**FORMULARZ PYTAŃ I ODPOWIEDZI NR 3
DOTYCZĄCYCH POSTĘPOWANIA
NR ZP-PN 3/A2020/2021**

Generalny Wykonawca projektu pn.: *Budowa kampusu Akademii Muzycznej imienia Feliksa Nowowiejskiego w Bydgoszczy wraz z infrastrukturą wewnętrzną i zewnętrzną przy ul. Chodkiewicza 9-11 w Bydgoszczy*

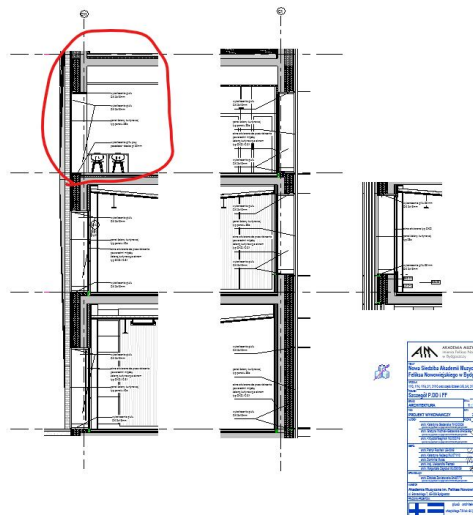
Prosimy o przekazanie detalu zabudowy kanałów wentylacyjnych PN_BC

Standard wykonania obudów PN_BC został określony w części rysunkowej oraz opisowo: *” Obudowa kanału wentylacyjnego - nawiewniki źródłowe w bocznych ściankach (ilość i parametry wg branży sanitarnej), ścianki boczne : wykończenie białe, kolor jednakowy z kolorem kratki nawewnej, front: wykończenie płytą fornirowaną (jesion biały I klasy selekcji) kolorystyka jednakowa jak na płytach ustrojów akustycznych”.*

Ponadto, należy przewidzieć wyłożenie wnętrza kanału mineralną wełną akustyczną gr. 30mm. Wykonawca zobowiązany jest do przedstawienia uszczegółowionych projektów warsztatowych uwzględniających zakładany sposób montażu na etapie realizacji po wyborze dostawcy tych elementów.
